Protokoll

2. Planungsforum zum „Park auf dem Gleisdreieck“

09. Juli 2007
17.00 – 20.30 Uhr
Aula der Hector-Peterson Schule

Abbildung 3: Wegeverbindungen, Trampelpfade
 (Plan Büro Loidl, Anmerkungen Herr Bauer)

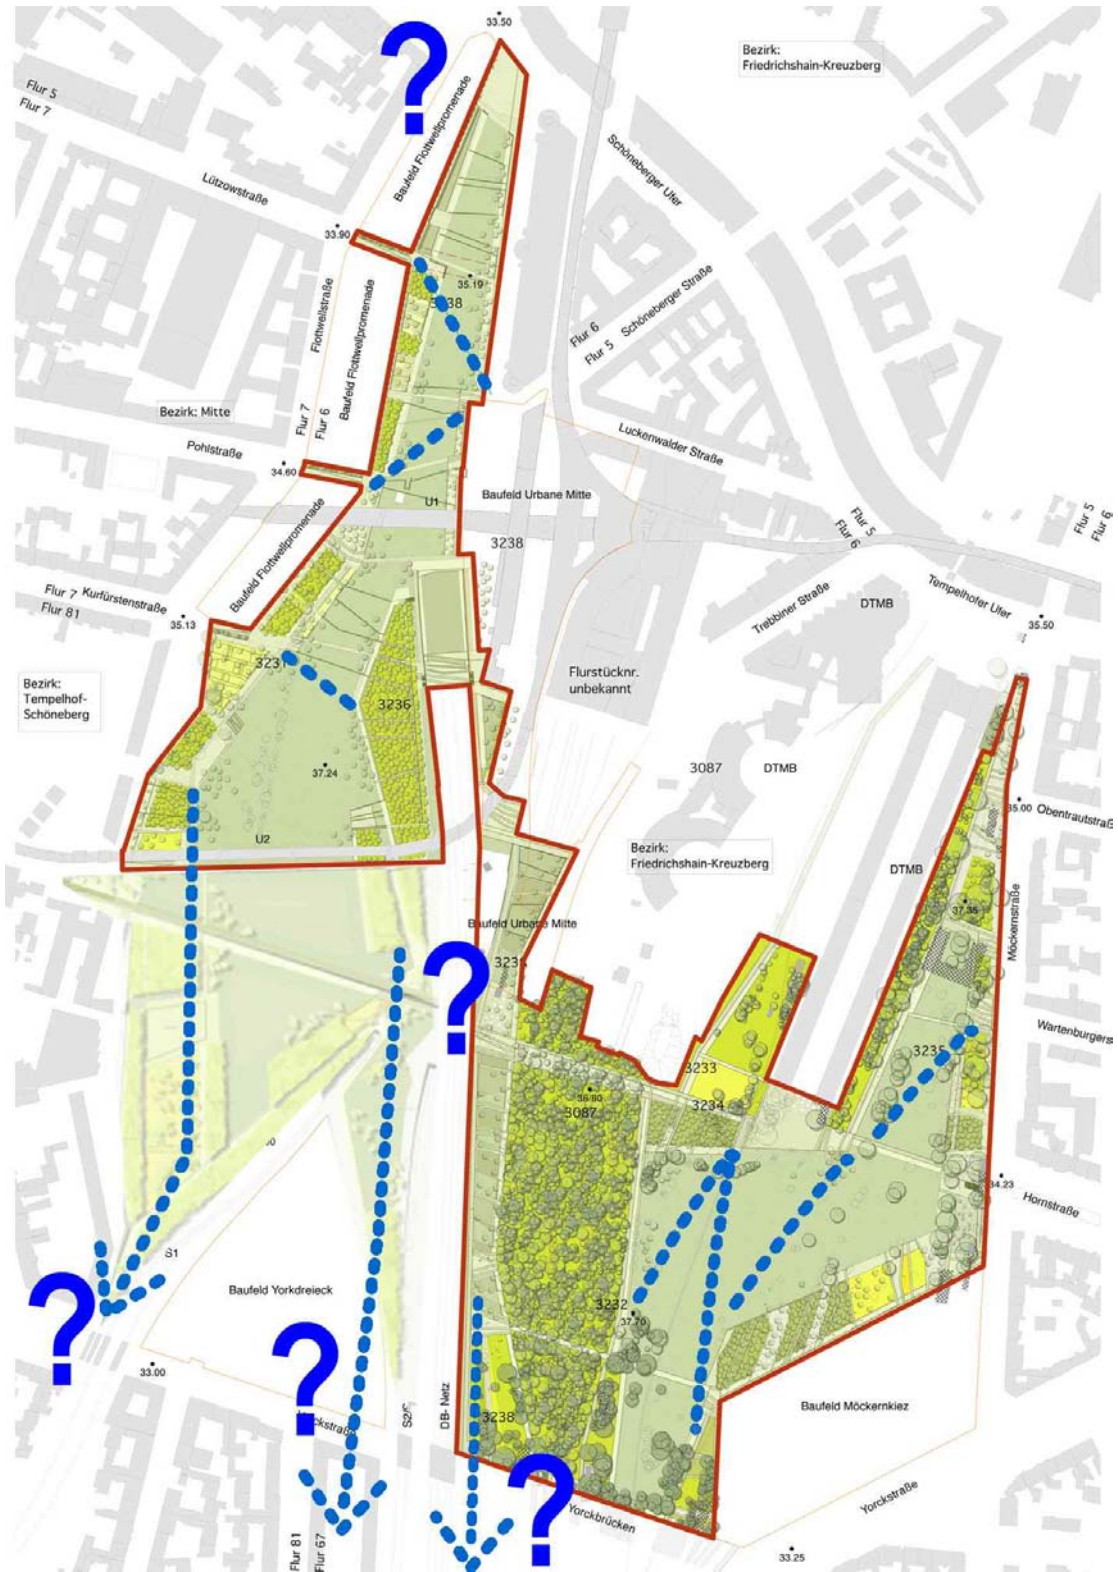
Herr Bauer spricht das Problem der Trampelpfade an, das durch die Rechtwinkligkeit der Wege entstehen wird. Angesichts der nicht möglichen Realisierung des Generalzuges, als eine den Park überspannende und verbindende Brücke, fragt er nach dem vorhandenen Budget. Er verlangt einen Kassensturz und fordert die Vorstellung der Testplanung für eine Brücke. Das Kammerensystem der Parkränder hält er für zu kleinteilig um Wege, verschiedene Nutzungen und historische Spuren unterzubringen. Er befürchtet, dass zu wenig Bestand in dieser Planung erhalten bleibt und die historischen Spuren verschwinden werden. Er spricht vom „Grünen Teppich“ und einer „Kahlschlagsanierung“. Außerdem gibt Herr Bauer zu bedenken, dass die möglichen 300.000 zukünftigen Nutzer des Parks heterogen in Ihren Nutzungsansprüchen sind, und deshalb die geplante große Wiese verkleinert werden muss. Bestehende Nutzungen, wie die Galerie der Wildkräuter oder ein Raum für Stadtteilstadt sollten stärker berücksichtigt werden. Darüber hinaus bleibe die Weite des Parks auch bei einer Verkleinerung der Wiesenfläche erhalten. Die Kleingärten im Westpark könnten somit erhalten bleiben. Auch erwartet Herr Bauer einen größeren Flächenbedarf für die unmittelbare Raumeignung durch Bürger. Stahlgefasste Beete gebe es bereits in Form der bewachsenen Yorckbrücken, die er erhalten möchte. Zu wenig Fläche gebe es dagegen für Sport und Spiel.

Im Anschluss macht **Frau Knief-Schneiker** (ebenfalls AG Gleisdreieck) auf die Ausgestaltung der Wege aufmerksam. Der Vorentwurf weist jedoch nur schnelle und geradlinige Wege aus. Sie plädiert für geschwungene Wege, um den Charakter der Natur entdecken und erfahren zu können.

> Meinung: 1 Hektar für ökologische Nutzungen sind bei einer Gesamtfläche von 17 Hektar zu wenig. Außerdem sind die Wegebeziehungen ungeeignet zum Laufen und führen zu Trampelpfaden. Die Wege sollen sich zudem von selbst erschließen und nicht von der Zielrichtung ablenken.
